Réponse à l'Avis de l'Autorité Environnementale

Ferme éolienne de Saint Martin de Lamps
Département de l'Indre (36)
Commune de Levroux

Septembre 2025

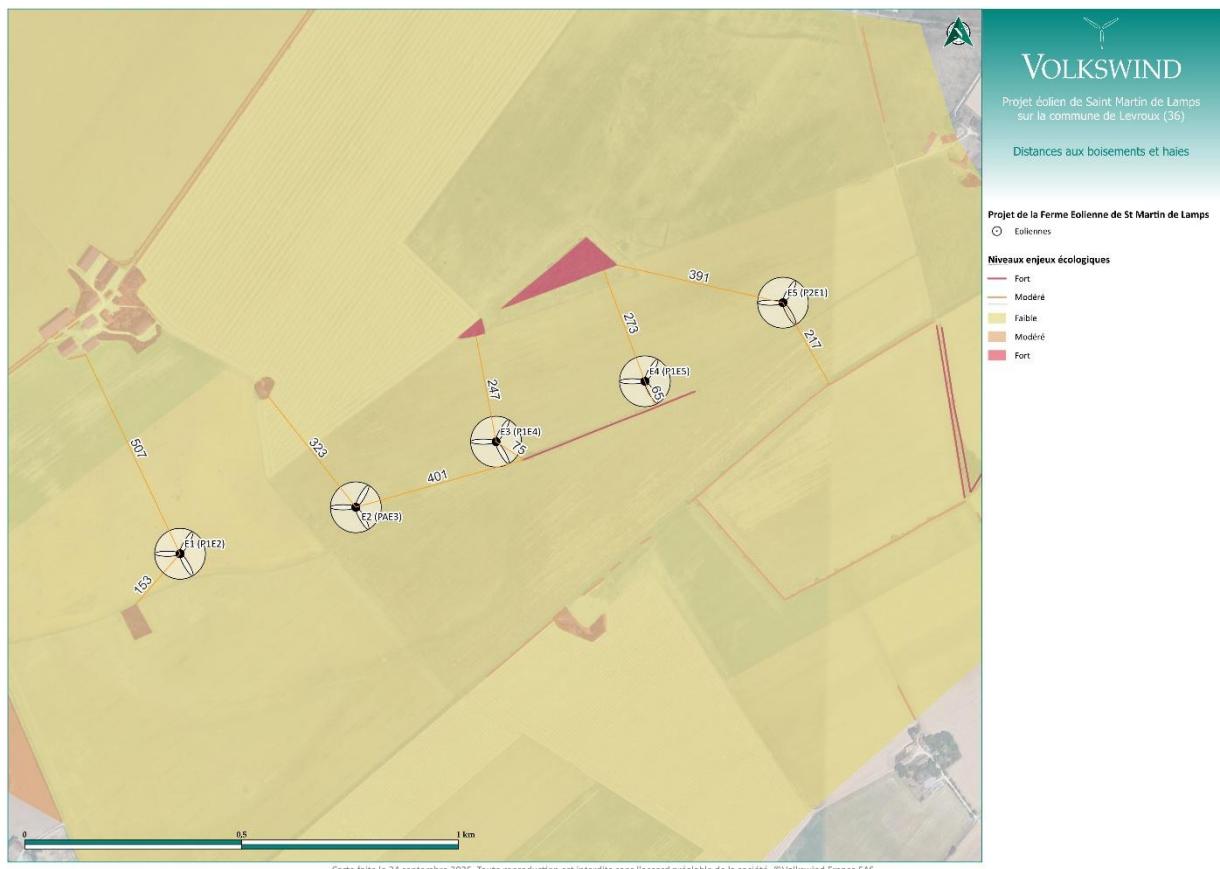
L'autorité environnementale recommande de préciser la distance exacte entre les éoliennes et les haies, d'en évaluer l'impact et de prendre les mesures nécessaires pour éviter ou réduire et de justifier le choix du modèle d'aérogénérateur par rapport aux impacts sur la faune volante.

La carte suivante présente la plus courte distance entre chaque éolienne et la haie la plus proche ainsi qu'entre chaque éolienne et le boisement le plus proche.

Le déplacement de E3, E4 et E5 permet d'augmenter la distance aux haies respectivement à 75m (initialement 59m), 65m (initialement 41m) et 217m (initialement 199m).
